拉合尔水与污水管理项目（LWWMP）

AIIB项目编号P000074合同编号0074-PAK-01

第一次标前会议纪要

**拉合尔污水与排水管理项目（LWDMP）——从LARECHS COLONY至
GULSHAN E RAVI的污水系统，拉合尔（采用非开挖技术）**

附件-1

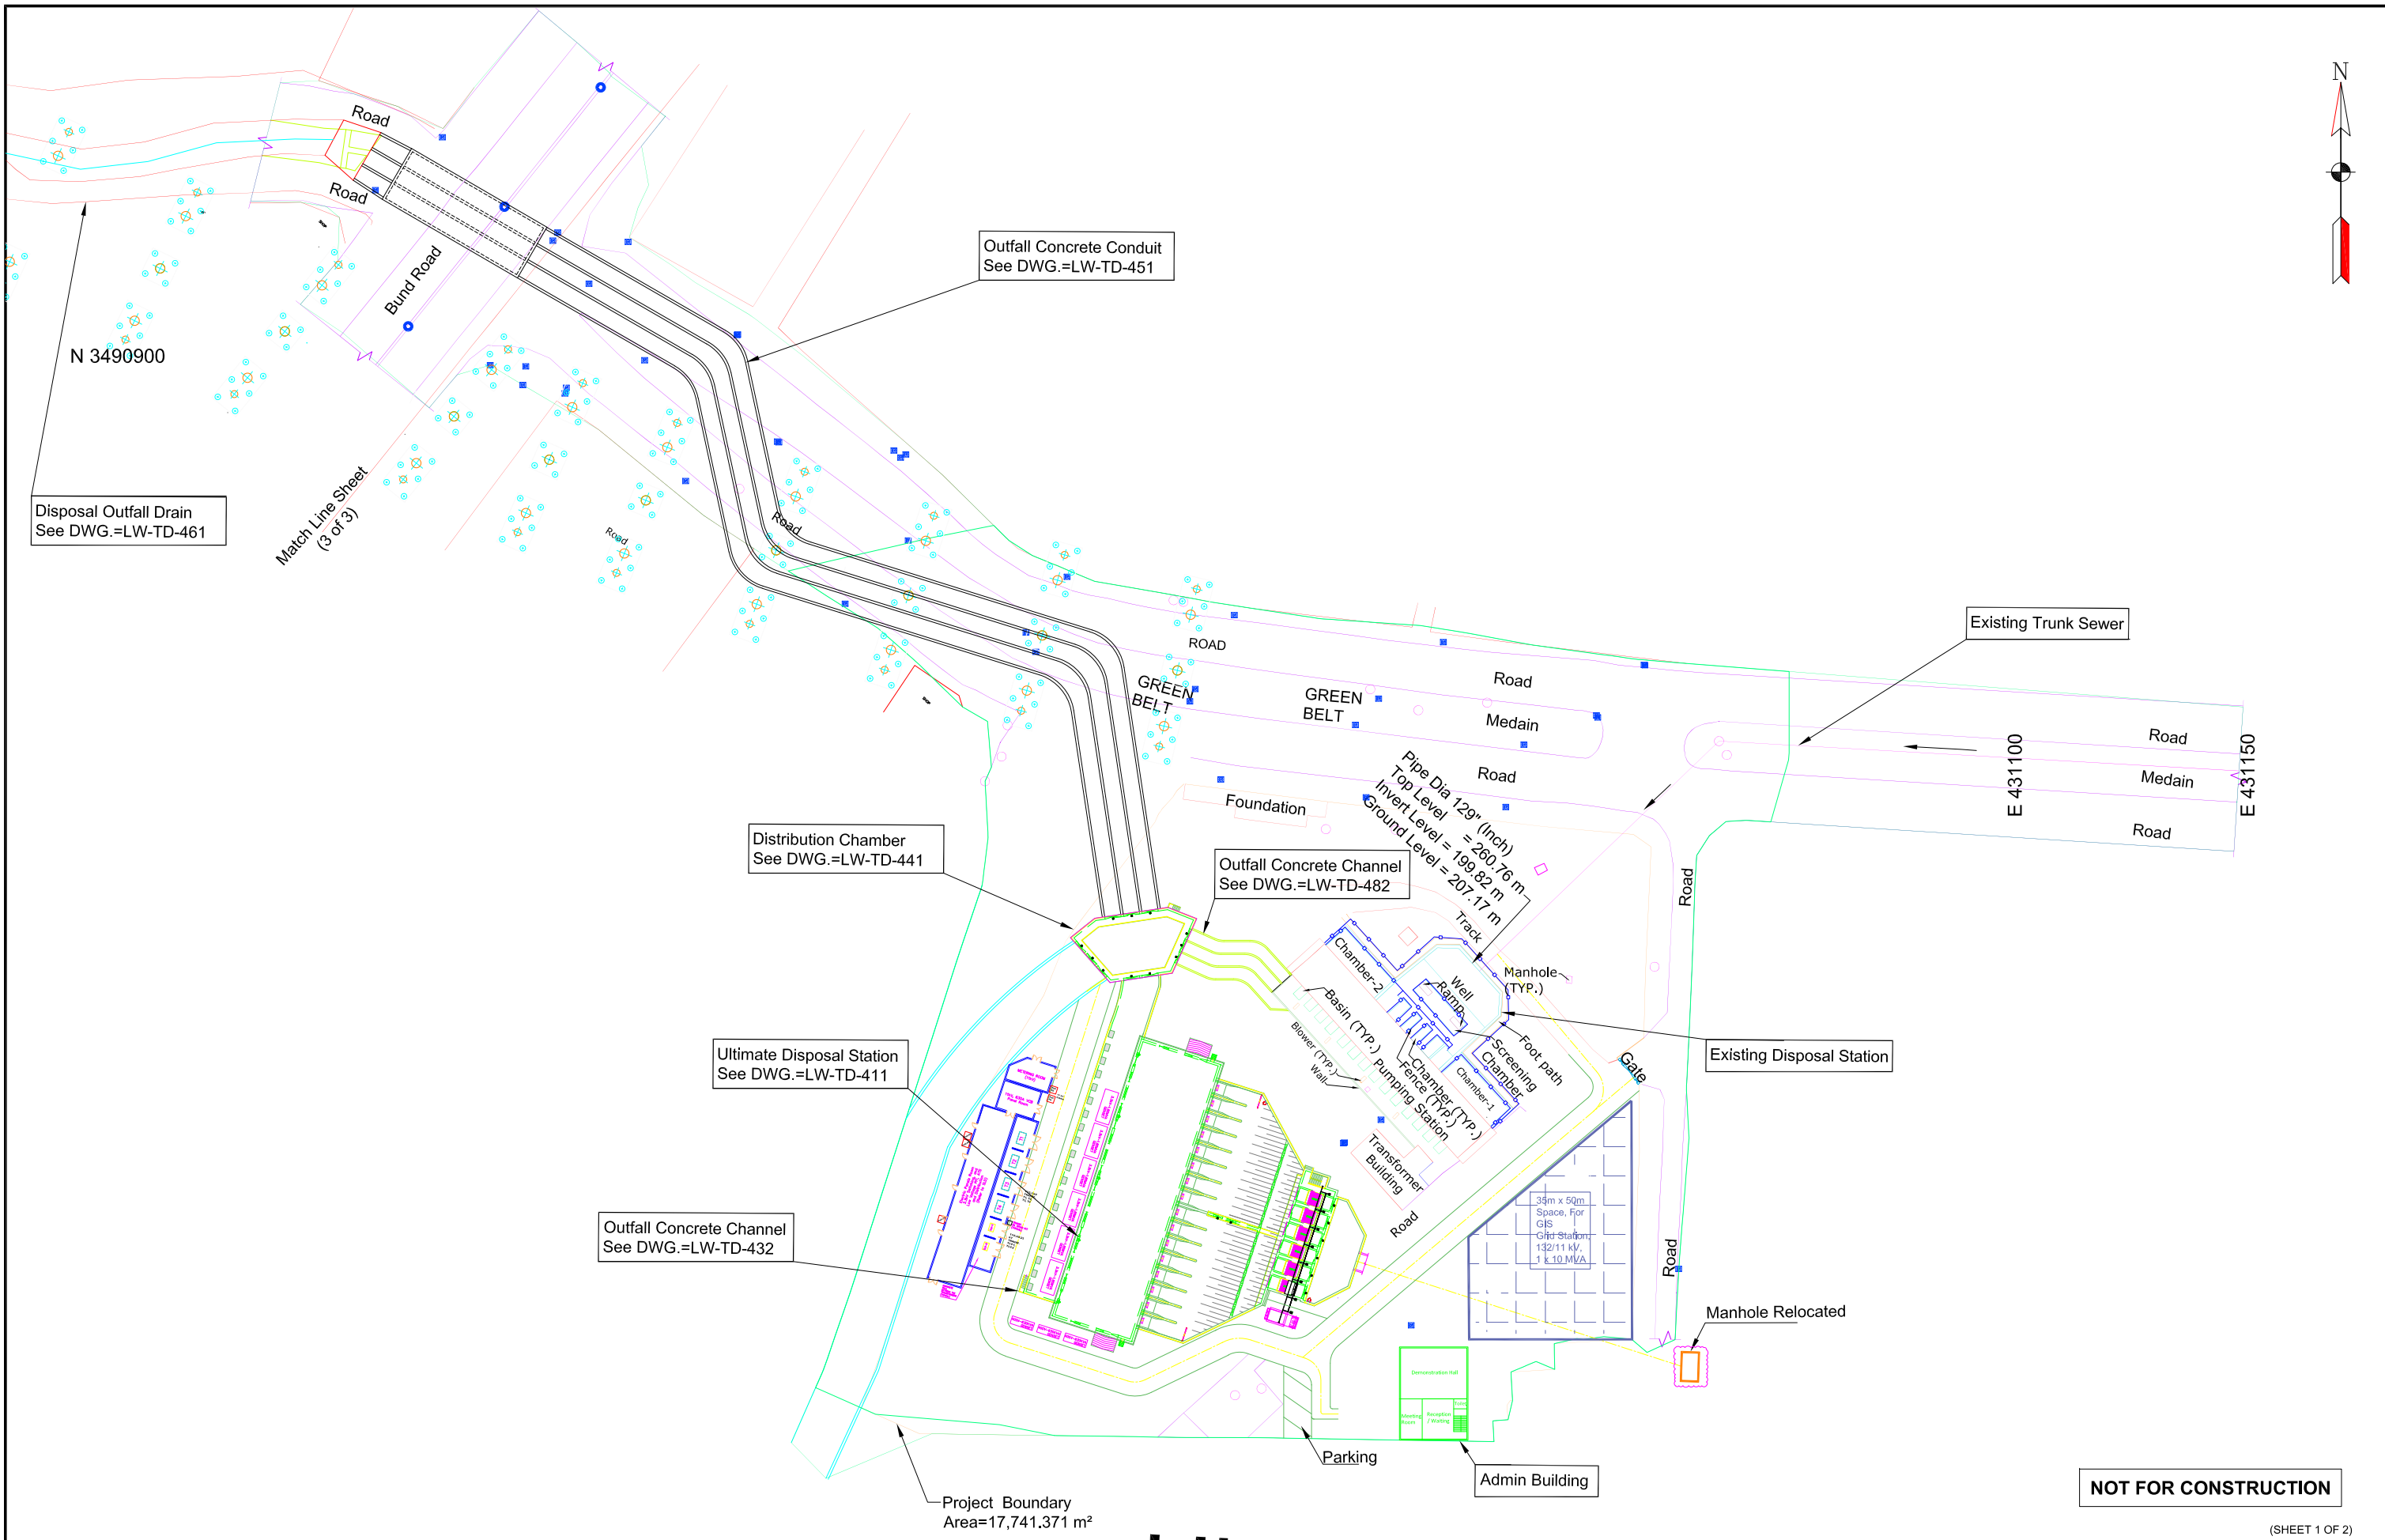
序号	参考章节	疑问	业主的答复															
		确认所需数量。																
63.	第2卷，第二部分，第6节 - 业主需求，技术规范和详细电气配置。第6-79页。序号9 - 中压配电盘	<table><tr><td rowspan="4">9</td><td rowspan="4">MV Electric Panel</td><td>2330 x 1405 x 800</td><td rowspan="4">IEC 62271-200, 62271-100, 62271-1, 60529</td><td>MV Switchgear 3.3kV Voltage Level Incoming Panel: 630A VCB</td><td>4</td></tr><tr><td>2330 x 1405 x 800</td><td>Bus Riser panel</td><td>4</td></tr><tr><td>2330 x 1505 x 650</td><td>Outgoing Feeders: 04 Nos x 400Amp VCB for Motors</td><td>4</td></tr><tr><td>2225 x 1700 x 2092</td><td>Starter Panels: Variable Frequency Drive 525kW, 3.3kV</td><td>16</td></tr></table> 我们注意到MV / 3.3kV主厂开关设备的招标规范与单线图（图号LW-TD-491）之间存在某些不一致之处，概述如下：1）母线联络—规范中未提及，但图纸LW-TD-491中显示。2）母线提升屏—规范中指示四（04）面，而图纸LW-TD-491中指示七（07）面，与母线联络屏的数量相对应。3）泵电机出线MV馈线—规范中指示四（04）面，而图纸LW-TD-491中显示十六（16）面。4）MV发电机进线—图纸LW-TD-491中显示四（04）面发电机进线，但规范中未提及。请确认实际要求。	9	MV Electric Panel	2330 x 1405 x 800	IEC 62271-200, 62271-100, 62271-1, 60529	MV Switchgear 3.3kV Voltage Level Incoming Panel: 630A VCB	4	2330 x 1405 x 800	Bus Riser panel	4	2330 x 1505 x 650	Outgoing Feeders: 04 Nos x 400Amp VCB for Motors	4	2225 x 1700 x 2092	Starter Panels: Variable Frequency Drive 525kW, 3.3kV	16	1) 需澄清，招标图纸LW-TD-491中所示的母线联络开关构成中压/3.3kV开关柜组件的组成部分。由于其功能上与断路器控制的进线/出线柜相同，其设计和性能要求已完全涵盖在现有中压开关柜规范中，依据IEC 62271，因此投标人应予以纳入。 2) 需澄清，母线立管布置应由中压开关柜制造商按照IEC 62271提供。 3) 需澄清，每台中压变频器操作的泵电机应配备专用出线断路器，如附件一中所附的单线图（LW-TD-491）所示。规范中提及的四（04）台断路器涉及馈线。总体所需数量仍为十六（16）条出线中压电机馈线，按四（04）条一组布置。此外，建议投标人为投标目的遵循附件一中所附的单线图（LW-TD-491）。 04) 请参阅我们上述序号50的回复，以了解发电机进线的规范。

附件-J

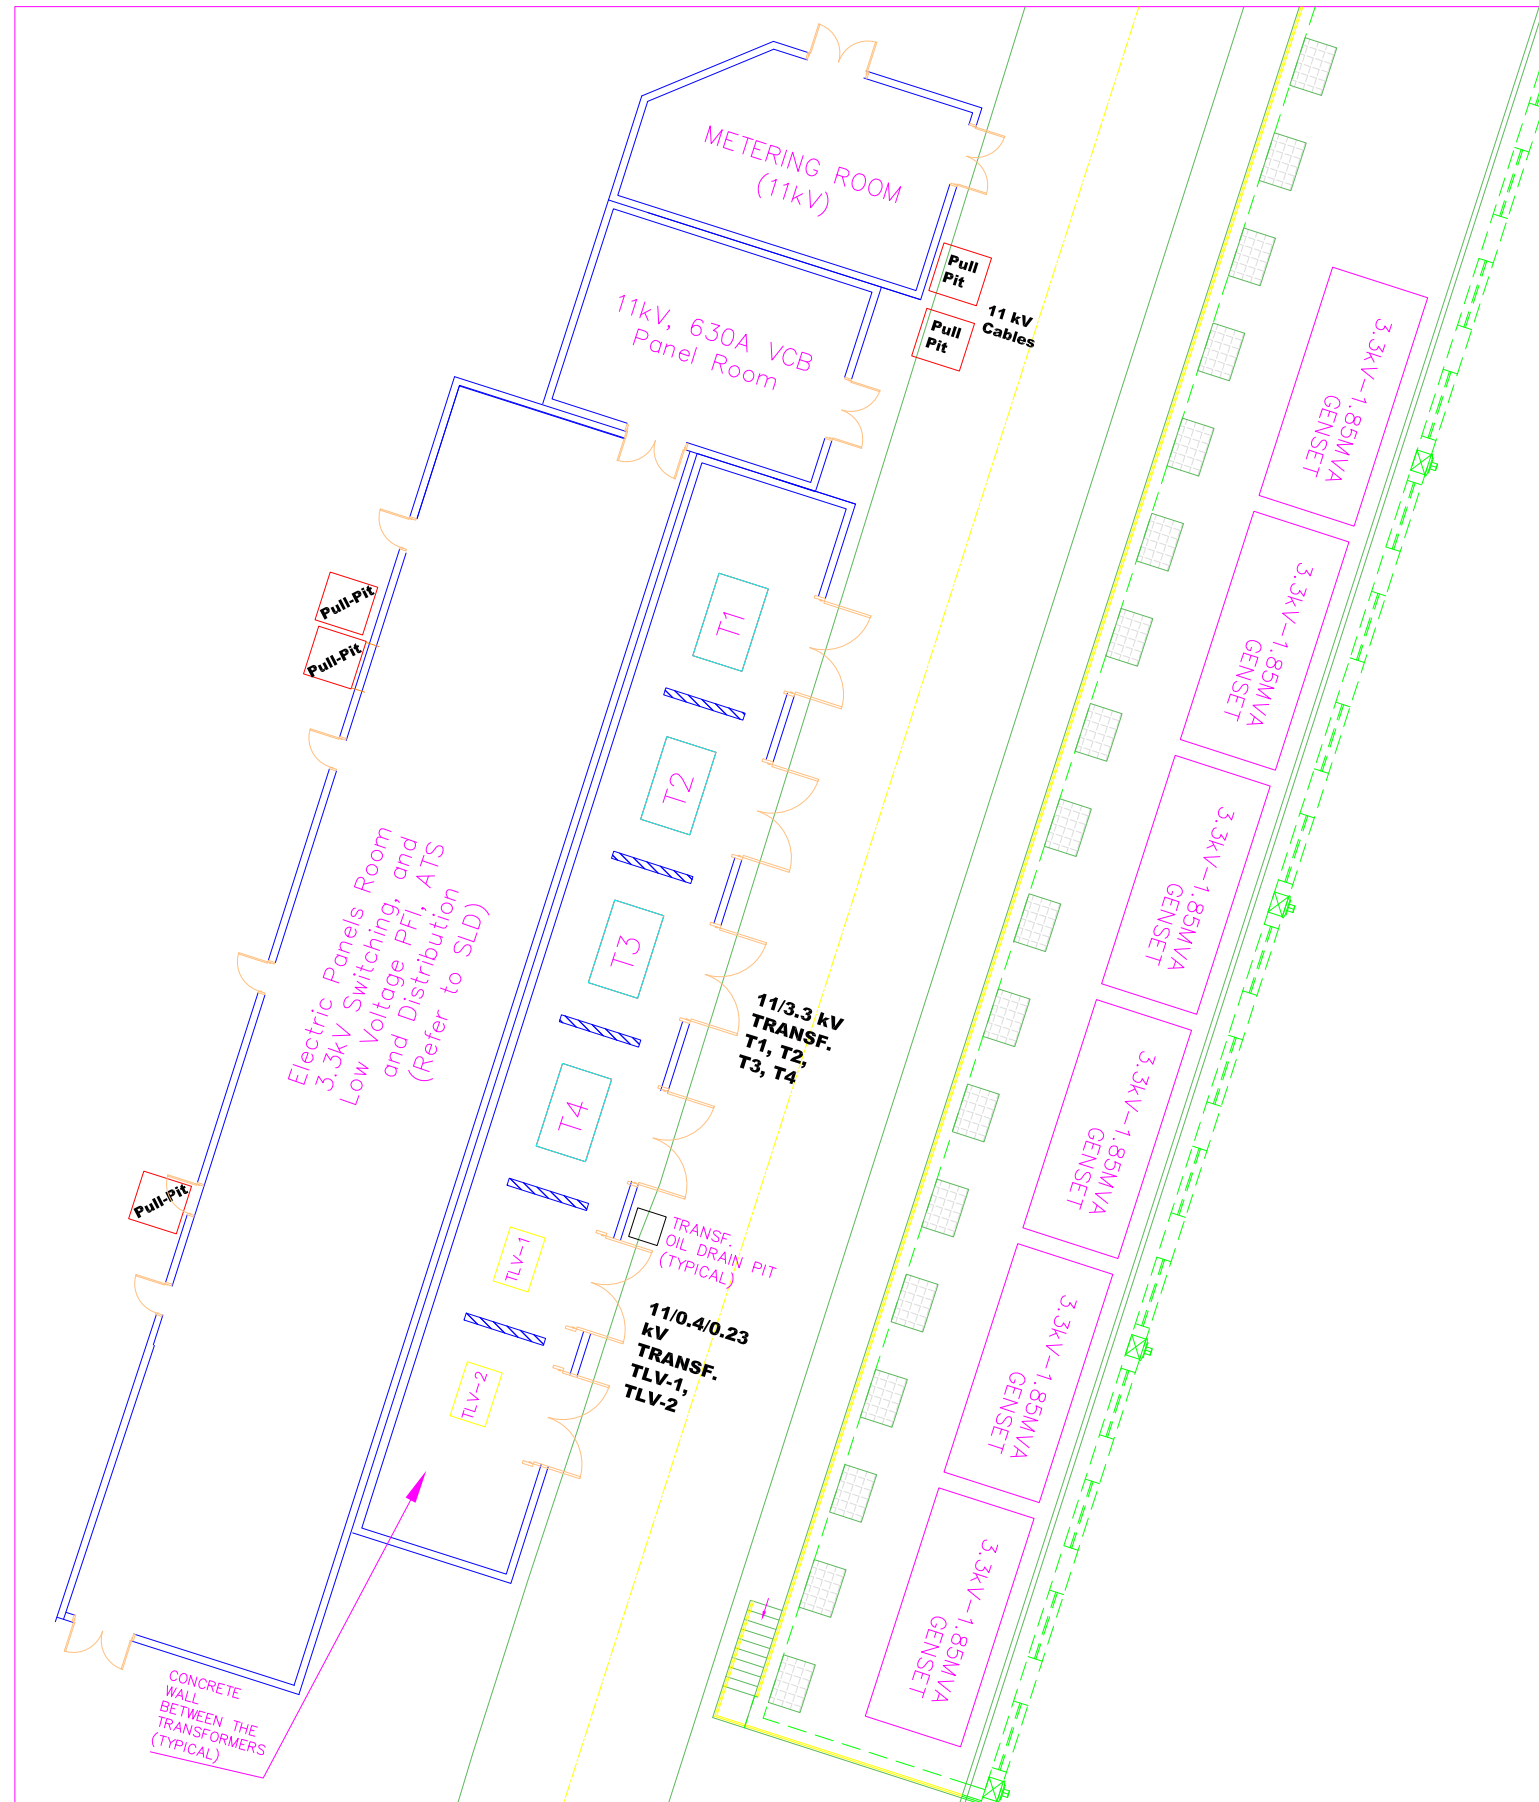
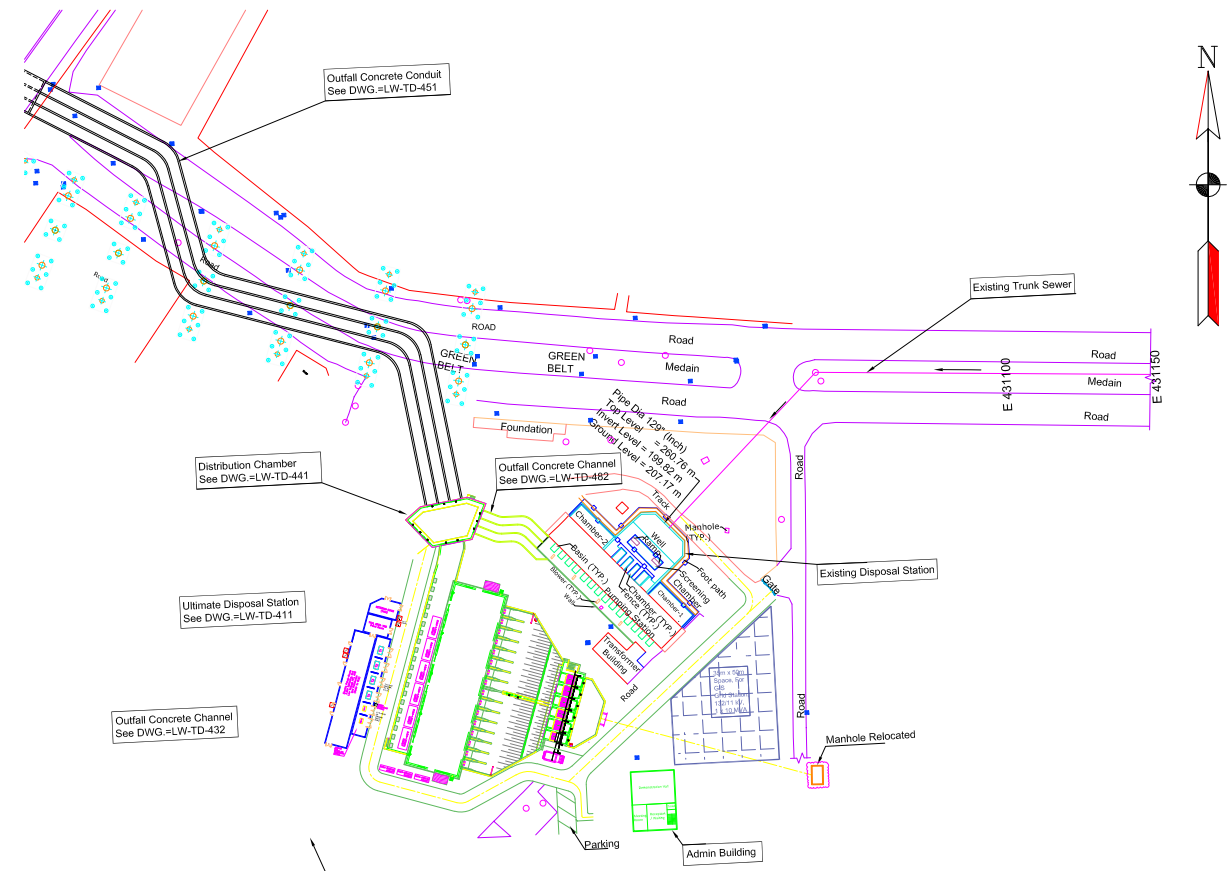
序号	参考章节	疑问	业主的答复
		1) 根据所述要求, 承包商应从最近的公用设施电源安排供电。然而, 必须强调, 公用设施电源可能因甩负荷、馈线跳闸或维护活动而中断。鉴于这些潜在中断, 仅依靠公用设施供电来确保系统真正不间断运行(如要求中所述)可能实际上无法实现。这些外部因素超出承包商的控制范围, 可能导致影响系统性能的临时停电。因此, 投标人寻求贵方确认公用设施电源供电不中断这一固有局限性。 2) 由于与公用设施连接相关的范围在此阶段无法完全确定, 请客户拨出暂定金额以充分涵盖所有相关费用和意外开支。	2) 请参阅我们对序号67的回复。
70.	第3卷, 第二部分, 第6节 - 业主需求, 招标图纸。总平面布置图泵房(图号LW-TD-402)第3卷, 第二部分, 第6节 - 业主需求, 招标图纸。132/	在结合审查两份图纸时, 观察到行政楼和通道与电气建筑/设施重叠。投标人的理解是, 为承包商工作范围内包含的建筑、设备及其他基础设施工程提供充足空间应是业主的责任。请确认。	需要澄清的是, 更新后的开关设备及相关电气装置, 包括132/11kV电网区域、变压器、配电盘和电缆沟布置, 可以容纳在泵房相邻及外部, 如附件J所附更新图纸(图号492和493)所示。此外, 控制室及所有相关附件应位于行政/办公大楼内的专用楼层。
